Besluit
van Gedeputeerde Staten van Limburg

Ontgrondingenwet en Omgevingsverordening Limburg

Grensmaas, cluster Meers, Maasband, Urmond in de gemeente Stein

Kenmerk: 2018/7894 d.d.1 februari 2018

Uitsnede tekening eerder vergunde tekening permanente werken Urmond (tekening TE-UR-OVE-0036-1)

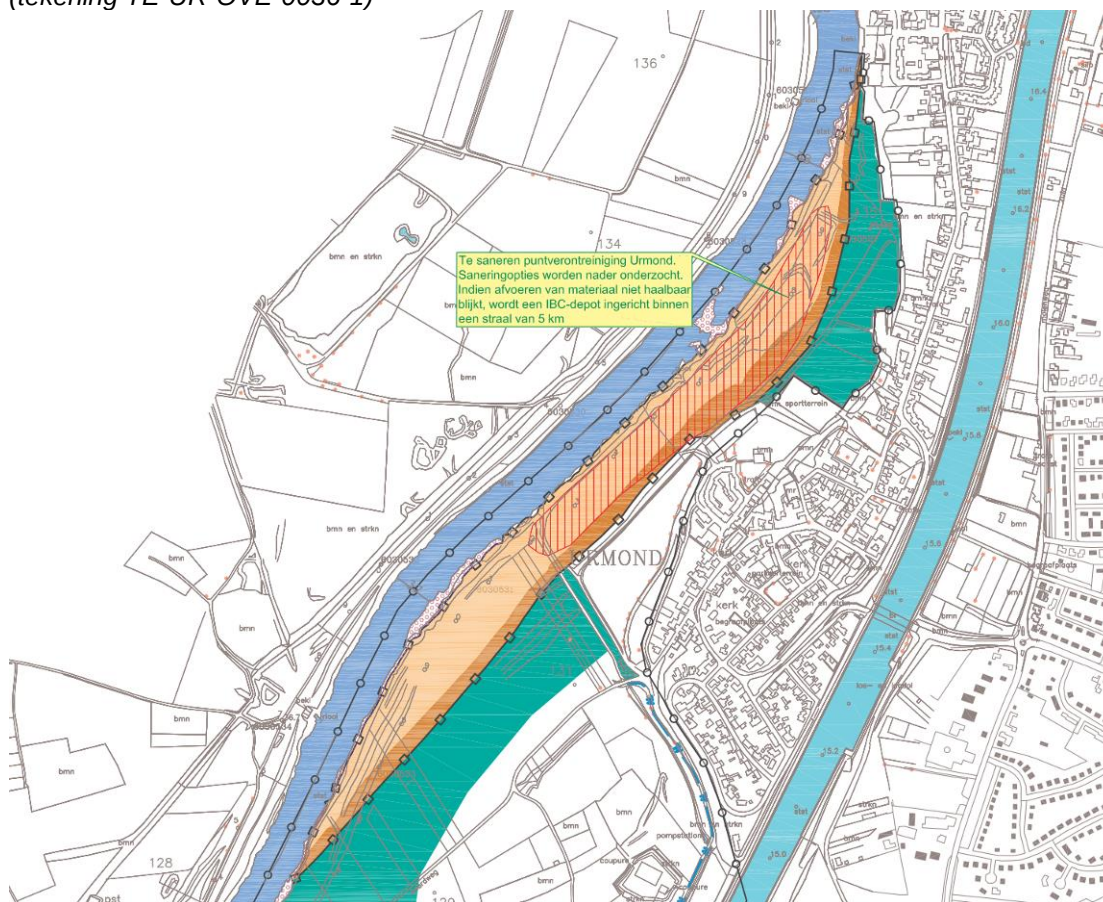
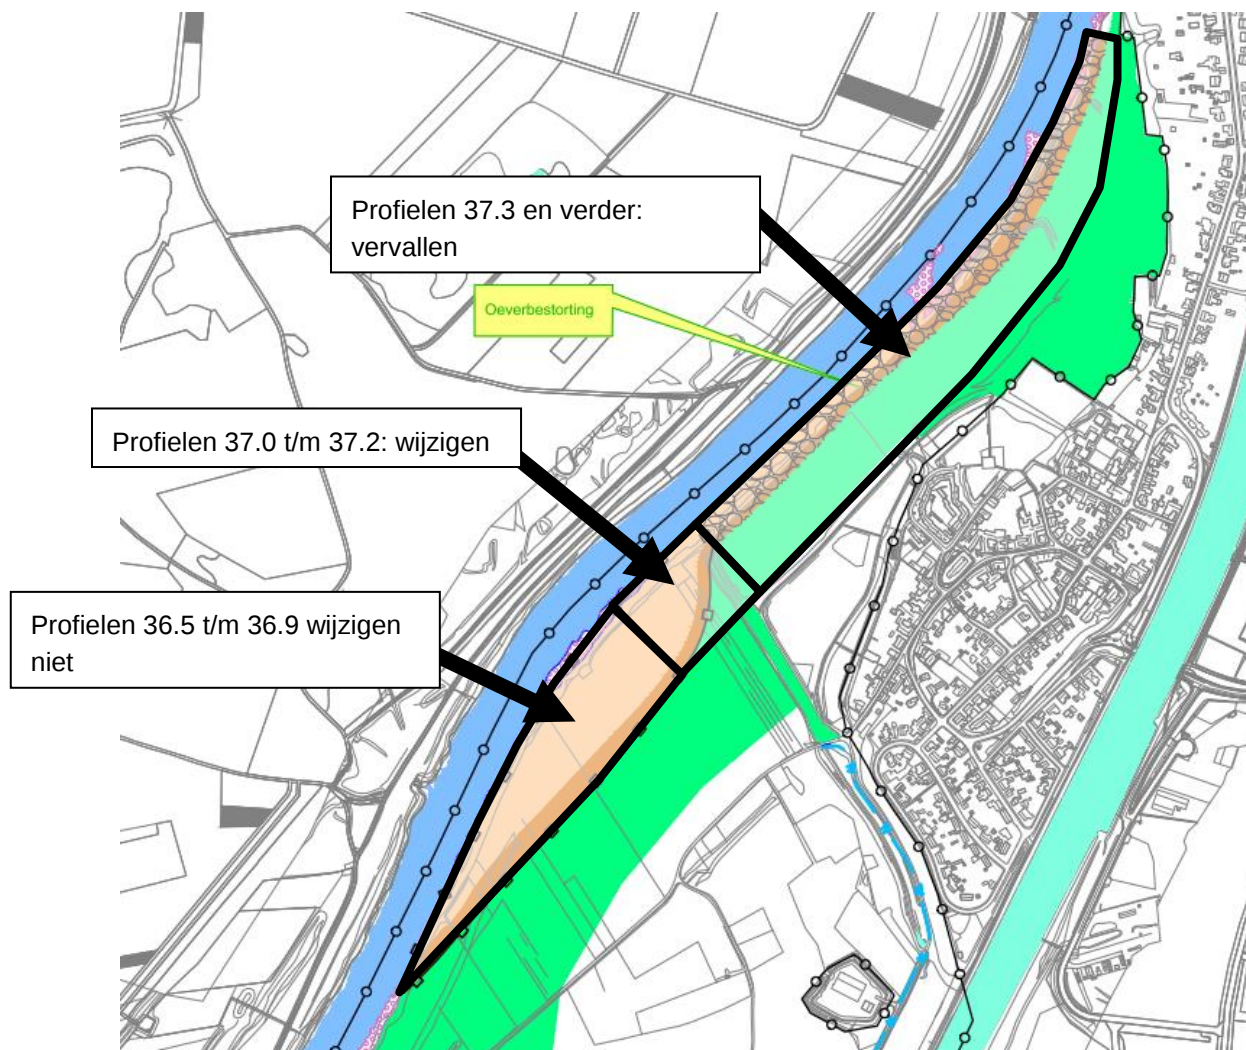
Als gevolg van de gewijzigde uitvoering van de locatie Urmond-noord komen een aantal dwarsprofielen te vervallen en zullen enkele dwarsprofielen wijzigen:

- Urmond-Noord (profielen 37.3 t/m 38.2): het aanbrengen van oeverbescherming betreft een activiteit die in de Omgevingsverordening Limburg 2014 vrijgesteld is van de ontgrondingsvergunningplicht. Gevolg hiervan is dat de vergunning voor het deel ten noorden van de beekloop de Ur ingetrokken kan worden. Het betreft concreet het gebied van Urmond genaamd "Oeverbestorting", zoals weergegeven op de bij de aanvraag gevoegde tekening, genaamd "Grensmaasplan, Overzichtstekening Urmond, Permanente werken Ontgrondingsvergunning" met kenmerk TE-UR-OVE-2068-1 d.d. 26-6-2017.
- Urmond-zuid (profielen 36.5 t/m 37.2): De profielen 37.0 t/m 37.2 zijn gewijzigd ten opzichte van de vergunde situatie: op deze locatie is een aanpassing gemaakt zodat de

vergunde profielen goed aansluiten op de gerealiseerde oeverbescherming ter plaatse van Urmond-Noord. De overige profielen (36.5 t/m 36.9) van de locatie Urmond-zuid zijn niet gewijzigd.

Onderstaande afbeeldingen geven een toelichting op de vergunde en nieuwe (gewijzigde) situatie:

Uitsnede tekening inzake nieuwe wijze van uitvoeren van de tekening permanente werken Urmond (tekening TE-UR-OVE-2068-1)

1. het bij ons besluit van 31 oktober 2006 (ons kenmerk 2006/5659) vergunde gebied ten noorden van de Ur, genaamd Urmond-Noord in te trekken.
Het betreft het gebied, genaamd "Profielen 37.3 en verder: vervallen", weergegeven op de onder punt 2.2.1 opgenomen tekening, genaamd "Uitsnede tekening inzake nieuwe wijze van uitvoeren van de tekening permanente werken Urmond (tekening TE-UR-OVE-2068-1)".
Dit gebied is eveneens weergegeven op de onder punt 5.2 gevoegde tekening met kenmerk TE-UR-OVE-2068-1 d.d. 26-6-2017, wat betreft het deel dat aangeduid is met c.q. reeds afgewerkt is met "Oeverbestorting";
